**Forum mondial de l'harmonisation des Règlements  
concernant les véhicules**

**155<sup>e</sup> session**

### **Proposition de série 05 d'amendements au Règlement n° 107 (Véhicules des catégories M<sub>2</sub> ou M<sub>3</sub>)**

#### **Communication du Groupe de travail des dispositions générales de sécurité\***

Modèle A

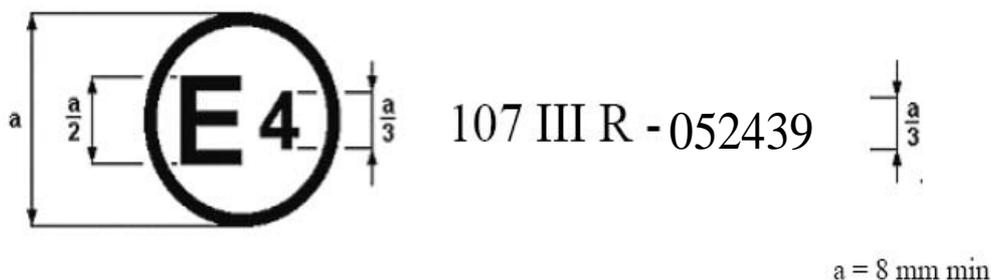
*Annexe 2, modifier comme suit:*

La marque d'homologation ci-dessus, ... sous le numéro 052439. Ce numéro ... tel que modifié par la série 05 d'amendements.

## Modèle B

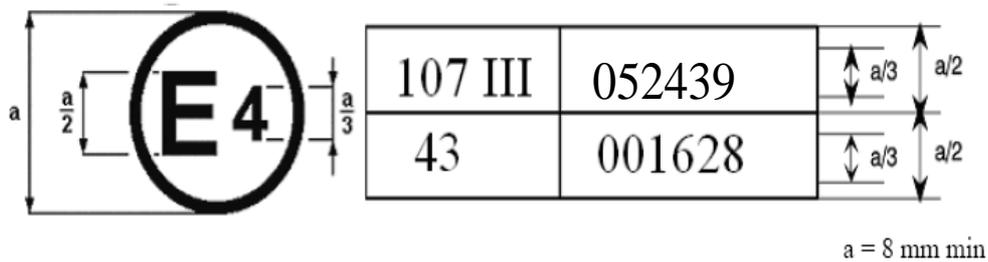
La marque d'homologation ci-dessus, ... le Règlement n° 107 incluait la série 05 d'amendements et le Règlement n° 43 était sous sa forme originale.
